技術通知 V850ES/SG1, SG2, SJ2, SG3, SJ3, JG2, JJ2 用 インサーキット・エミュレータ QB-V850ESSX2 使用制限事項の件		発行番号	ZBG-CD-06-0026号	1/1
		発行日	2006年 4月 5日	
		発行元	NECエレクトロニクス株式会社 第四システム事業本部 汎用マイコンシステム事業部 開発ツールグループ <span style="float: right;">西林</span>	
文書分類	<input type="radio"/> 使用制限事項	<input type="checkbox"/> バージョンアップ	<input type="checkbox"/> ドキュメント誤記訂正(正誤表)	<input type="checkbox"/> その他
関連資料	QB-V850ESSX2 ユーザーズ・マニュアル 資料番号：U17091JJ2V0

V850ES/SG1, SG2, SJ2, SG3, SJ3, JG2, JJ2 用インサーキット・エミュレータ  
 QB-V850ESSX2 使用制限事項の件

## No.9 動作周波数の制限事項

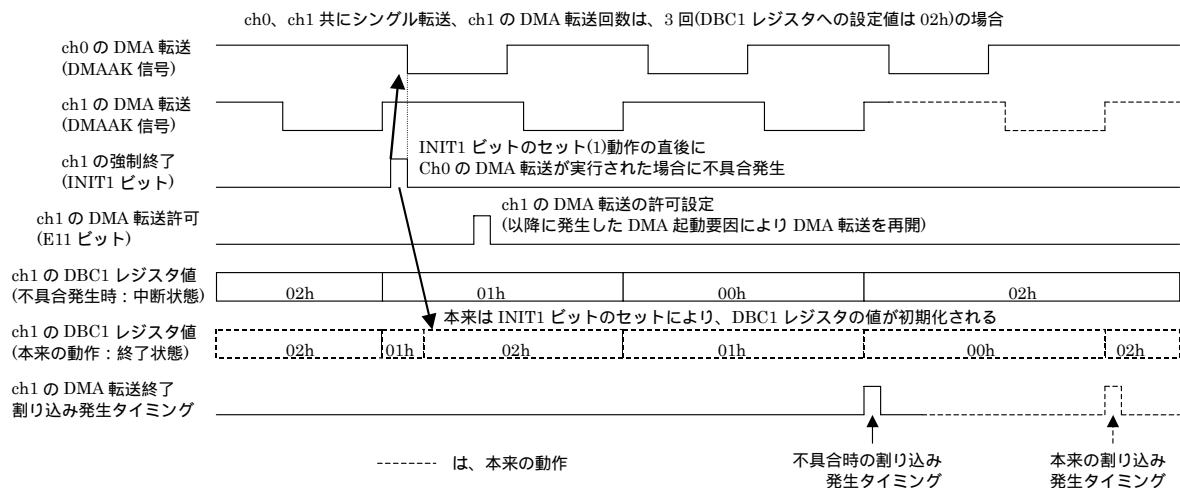
【内容】 品名に H が入るマイコンのエミュレーションは出来ません。

このため、最大動作周波数は 20MHz になります。

【回避策】 申し訳ありませんが、回避策はありません。20MHz 以下でご使用ください。

管理記号 D 以上で修正済みです。修正後は品名に H が入るマイコンのエミュレーションが可能です。このため、最大動作周波数は 32MHz になります。

## No.23 内蔵 RAM でプログラム実行時のイリーガル・ブレイク制限事項 2

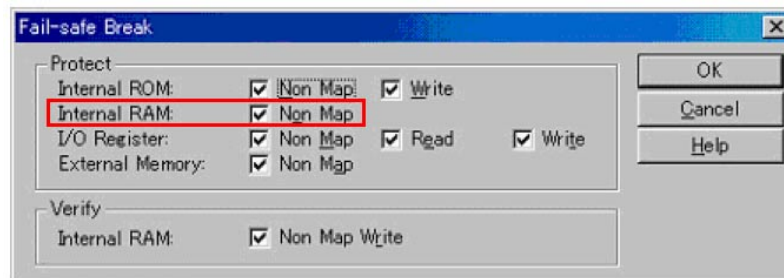
【内容】 下記条件を全て満たした場合、正常なプログラムにもかかわらず、Non Map Breakが発生いたします。

- ・内蔵RAM領域でプログラムを実行
- ・2回以上連続して内蔵RAM領域へデータ・アクセス
- ・上記の連続したデータ・アクセス直後、またはNOP1つを挟んで、JRもしくはJARL命令で内蔵ROM領域へ分岐

- デバッガ上で内蔵RAMに対するフェイル・セーフ・ブレイクの設定を解除してください。

- 内蔵 RAM 領域への連続したデータ・アクセスから内蔵 ROM 領域への分岐の間に NOP を 2 つ以上挿入してください。
